Parecer Técnico n.º 51/2022 - SEDUH/GAB/CPA-EIV

Assunto: 2ª Análise do Estudo de Impacto de Vizinhança - EIV, relativo ao empreendimento denominado **Túnel Rodoviário e Boulevard da Avenida Central de Taguatinga**, Região Administrativa – RA-TAG, Distrito Federal.

Trata o presente Parecer Técnico de 2ª análise do Estudo de Impacto de Vizinhança - EIV do **projeto executivo do Túnel Rodoviário e Boulevard da Avenida Central de Taguatinga** – RA III (RA-TAG), Distrito Federal, cuja apresentação do estudo é exigida por força do Atestado de Viabilidade em EIV nº 2/2020- SEDUH/GAB (42191681), publicado no Diário Oficial nº 116, de 23 de junho de 2020, que aprovou o EIV do projeto básico do Túnel de Taguatinga.

Figura 1. Projeto CST PR 358/1 com indicação de estacionamentos previstos no projeto e áreas com estacionamentos sem SIV localizado.

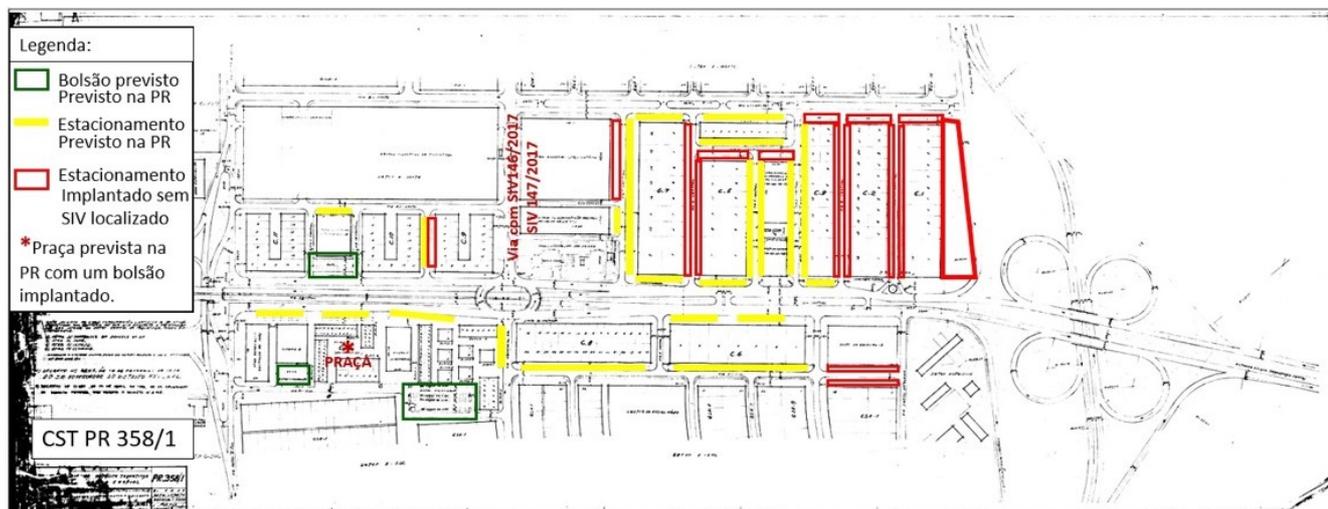
“O Sistema Viário da área circunvizinha ao projeto SIV/MDE 200/2020 está consubstanciado na PR 358/1, registrada em 23/10/1992, na qual apresentava originalmente pontos para estacionamento público, mas com o decurso do tempo foram implantados novos estacionamentos que não tiveram projeto de sistema – SIV localizado, conforme destacado na Figura 1.

Portanto, levando em consideração o contexto viário e a necessidade de regularizar outros trechos de vias implantados sem o projeto SIV aprovado, bem como trazer qualificação urbana para os Espaços Livres de Uso Público – ELUPs e as rotas de pedestres, as indicações no documento em tela visa além de regularizar algumas das situações fáticas, proporcionar a integração da via e dos demais espaços públicos com as áreas vizinhas ao SIV/MDE 200/2020."

Elaboração de projeto e execução de projeto de requalificação urbana segundo as Diretrizes para Intervenção Viária - SEDUH/SEGESP/COGEST/DIOEST (86180732), exarado pela SEDUH, e demais legislações de trânsito, nos seguintes locais:

Figura 4. Proposta de ligação ciclovista ao trecho de ciclovias existente.
Fonte: EIV, Vol. 2, Parte 2/2, pág. 170.

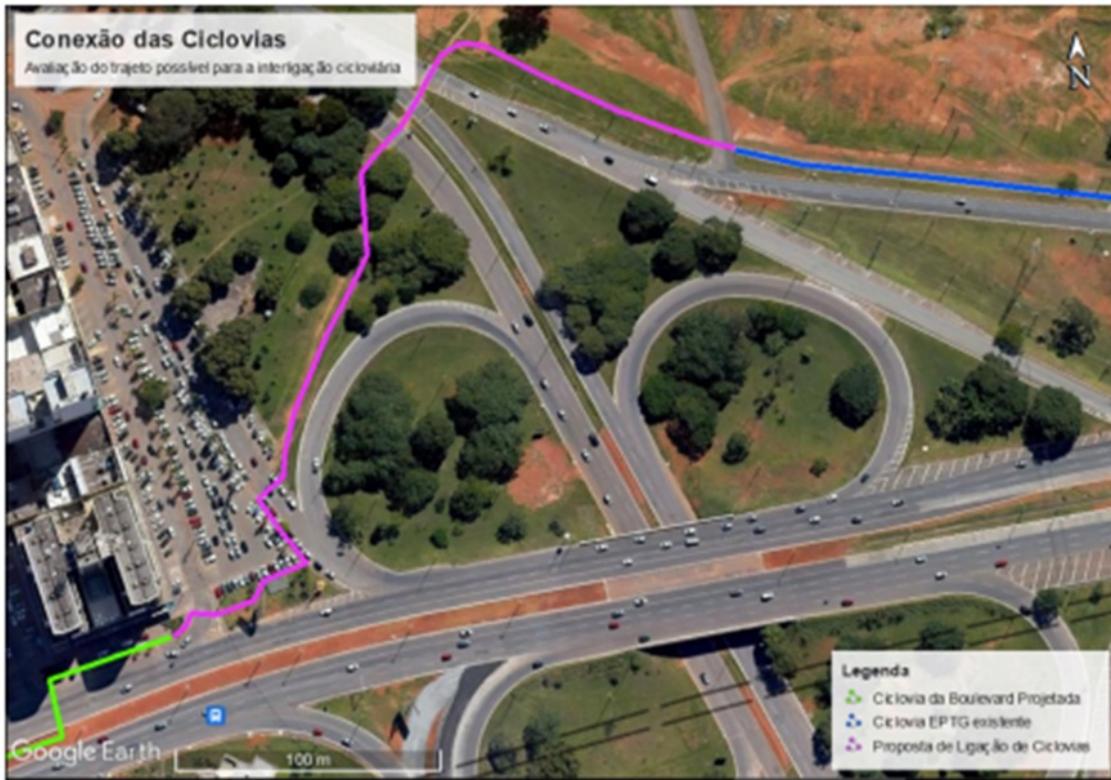
6.1 . Integração da ciclovia projetada.

Elaboração e execução de projeto para integração da ciclovia indicada no Boulevard com o sistema cicloviário já existente e com as propostas nos projetos de requalificação das Avenidas SAMDU, Comercial e Hélio Prates.

Figura 5 - Ajuste de projeto para criação de passeio compartilhado que permitirá a interligação de ciclovias previstas na Comercial Sul e Av. Boulevard. Fonte: EIV, Vol. 2, Parte 2/2, pág. 171.

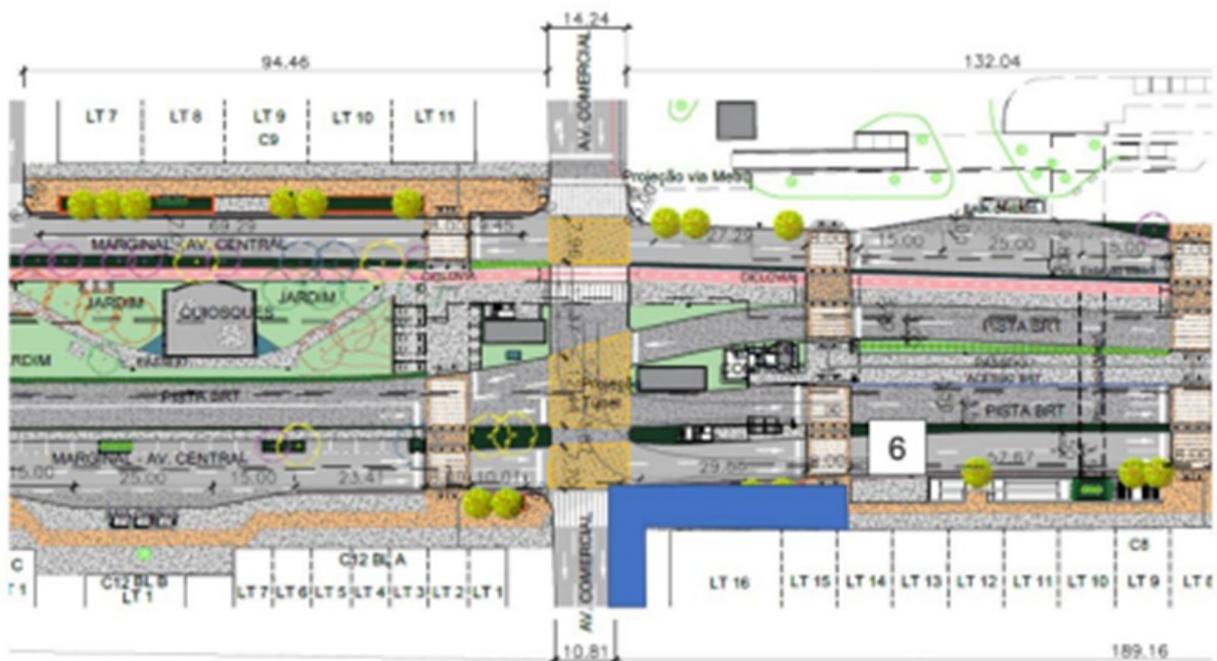
O projeto de requalificação das Avenidas SAMDU Sul e Comercial Sul prevê trechos cicloviários que poderão ser interligados à ciclovias previstas na Av. Boulevard por meio de passeios compartilhados, por exemplo, até as faixas de pedestre previstas. Essas alternativas deverão ser avaliadas na compatibilização do projeto executivo a ser executado nos projetos que serão iniciados posteriormente.

Figura 7 - Esquema ilustrativo com indicação das medidas 4 e 5. Fonte: EIV, Vol. 2, Parte 2/2, pág. 173.

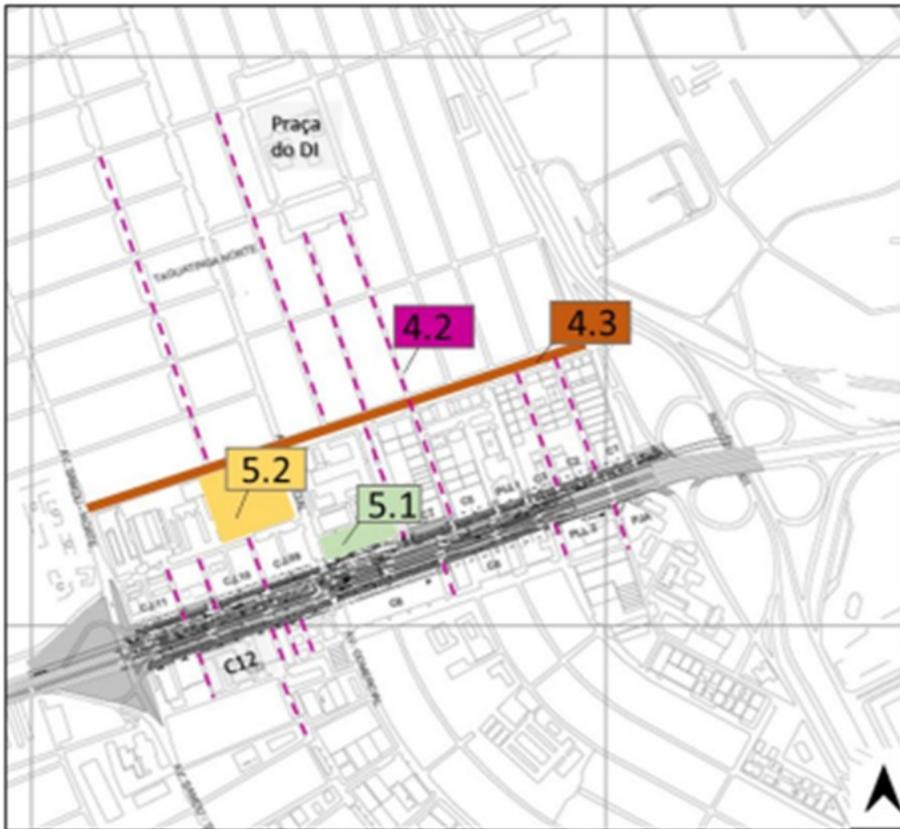
A área de intervenção objeto das medidas 4 e 5 estão identificadas na figura abaixo:

Destaca-se que as intervenções que envolvem projeto, nas Medidas 4, 5 e 6, seguindo o devido rito processual, devem ser precedidas de diretrizes dos órgãos afetos.
